Nota van beantwoording zienswijzen wijzigingsplan Van der Horstweg 10 te 's-Gravenzande

Het ontwerp wijzigingsplan 'Van der horstweg 10' heeft vanaf vrijdag 29 april 2016 gedurende 6 weken ter inzage gelegen. Naar aanleiding hiervan is de volgende zienswijze naar voren gebracht.

Okidoki Kinderopvang Dresdenweg 1 2692 AA 's-Gravenzande, bij brief van 30 mei 2016, ontvangen 31 mei 2016.

Uitsnede planverbeelding 'Centrum 's-Gravenzande'

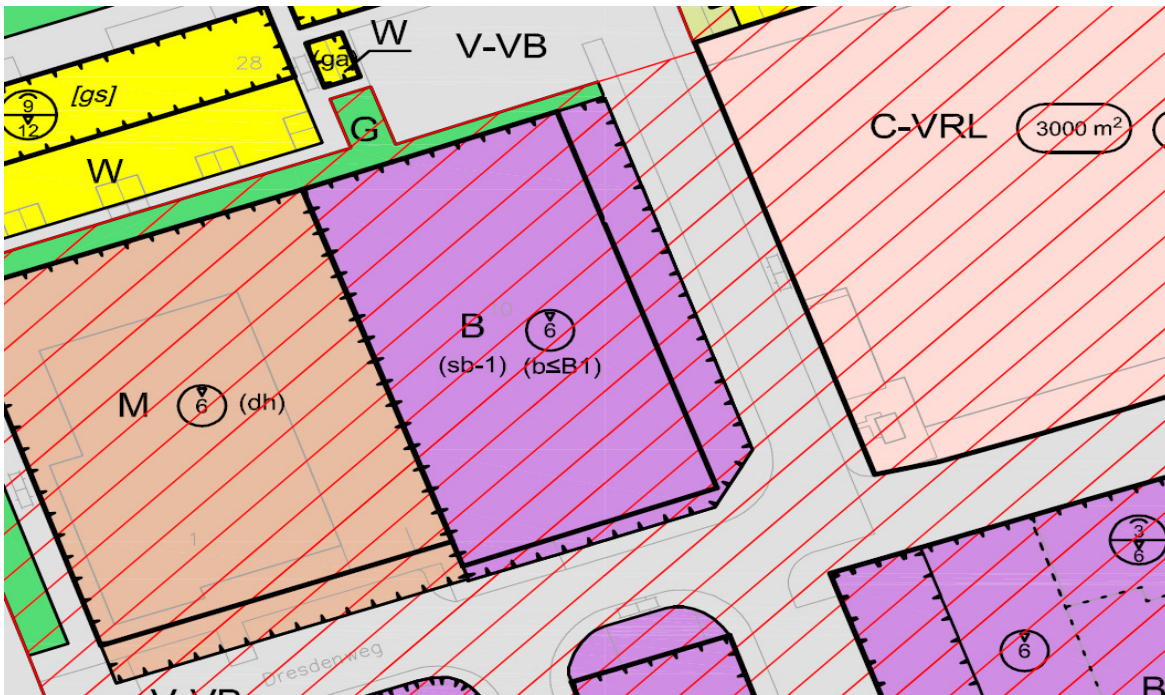
Het geldende bestemmingsplan laat een bebouwing toe met een maximale hoogte van 6 meter. De feitelijke bebouwing is nog lager. Een gebouw van 13 meter geplaatst op 6 meter van de perceelsgrens zal uiterst manifest aanwezig zijn. Nergens in het wijzigingsplan valt te lezen op welke wijze dit stedenbouwkundig verantwoord is.

Verzocht wordt dan ook om inzicht te geven in de stedenbouwkundige motivering van de aanvaardbaarheid van de nieuwe bebouwing?

De locatie is gelegen in het bestemmingsplan 'Centrum 's-Gravenzande' en heeft de bestemming 'Bedrijf' met de functieaanduidingen 'bedrijf tot en met categorie B1' en 'specifieke vorm van bedrijf – 1'. De maximale bouwhoogte bedraagt inderdaad maximaal 6 meter. Op de locatie ligt eveneens een gebiedsaanduiding met 'wro – zone – wijzigingsgebied – 1'. Volgens de artikel 24.3 van de planregels kunnen burgemeester en wethouders de in het plan opgenomen bestemmingen ter plaatse van de aanduiding 'wro-zone wijzigingsgebied - 1' wijzigen naar de bestemmingen 'Gemengd - 2' en 'Verkeer - Verblijfsgebied' ten behoeve van de realisatie van de woonservicezone en de herinrichting van het openbare gebied met inachtneming van de volgende regels:

In de wijzigingsbevoegdheid is geen hoogte beperking opgenomen. Uiteraard moet wel rekening gehouden worden met de uitgangspunten uit het Ruimtelijk Ontwikkelingskader 's-Gravenzande 2020 (ROK). In 2011 heeft de gemeenteraad het Ruimtelijk Ontwikkelingskader (ROK) 's-Gravenzande 2020 vastgesteld. Daarin is dit gebied aangegeven als één van de ontwikkelingslocaties binnen de kern. Hier is de ontwikkeling van een woonzorgzone voorzien, nabij het centrumgebied en de zorgvoorzieningen aan het Zandeveldtplein.

Uitgaand van de verdichtingsopgave is voor dit gebied in de ROK gekozen voor een transformatie naar woonbebouwing met mogelijkheden voor hogere bebouwing tot 5 à 6 lagen. Daarbij is tevens aangegeven dat in 's-Gravenzande hogere bebouwing in clusters wordt gesitueerd. Vanuit dat kader bezien is de hoogte van dit bouwplan beperkt tot 4 lagen, in aansluiting met naastgelegen woonbebouwing rondom het Pijperplein.
